訂正箇所 正誤区分

金抜設計書

設計図(3/6)  
(主)成田小見  
川鹿島港線  
IC(仮称) 設  
計図

Eランプ 料金  
所舗装版工詳  
細図(2)

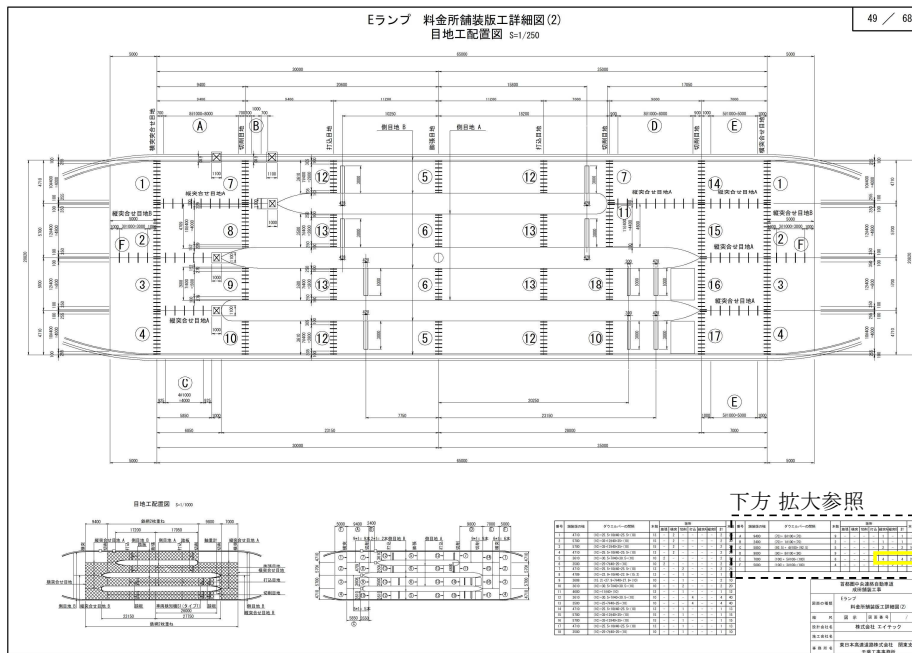
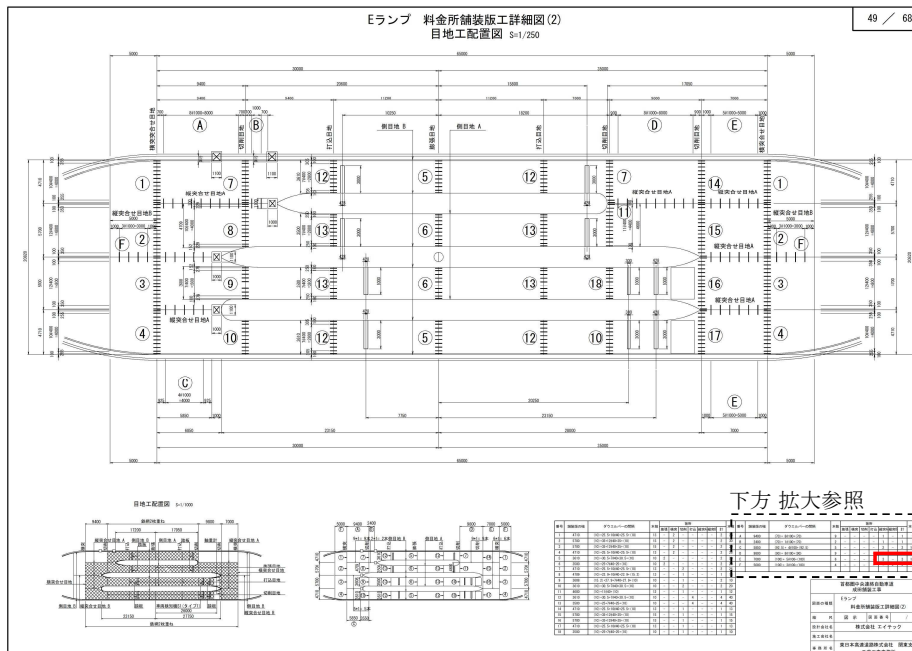
目地工 縦突合  
せ目地A

誤

番号	舗装版の幅	ダウエルバーの間隔	本数	箇所						本数	
				膨張	横突	切削	打込	縦突A	縦突B		
A	9400	(70) + 8@100 + (70)	9	-	-	-	-	1	-	1	9
B	2400	(70) + 1@100 + (70)	2	-	-	-	-	1	-	1	2
C	5850	(92.5) + 4@100 + (92.5)	5	-	-	-	-	2	-	2	10
D	9800	(90) + 8@100 + (90)	9	-	-	-	-	1	-	1	9
E	7000	(100) + 5@100 + (100)	6	-	-	-	-	4	-	4	24
F	5000	(100) + 3@100 + (100)	4	-	-	-	-	-	2	2	8

正

番号	舗装版の幅	ダウエルバーの間隔	本数	箇所						本数	
				膨張	横突	切削	打込	縦突A	縦突B		
A	9400	(70) + 8@100 + (70)	9	-	-	-	-	1	-	1	9
B	2400	(70) + 1@100 + (70)	2	-	-	-	-	1	-	1	2
C	5850	(92.5) + 4@100 + (92.5)	5	-	-	-	-	2	-	2	10
D	9800	(90) + 8@100 + (90)	9	-	-	-	-	1	-	1	9
E	7000	(100) + 5@100 + (100)	6	-	-	-	-	3	-	3	18
F	5000	(100) + 3@100 + (100)	4	-	-	-	-	-	2	2	8
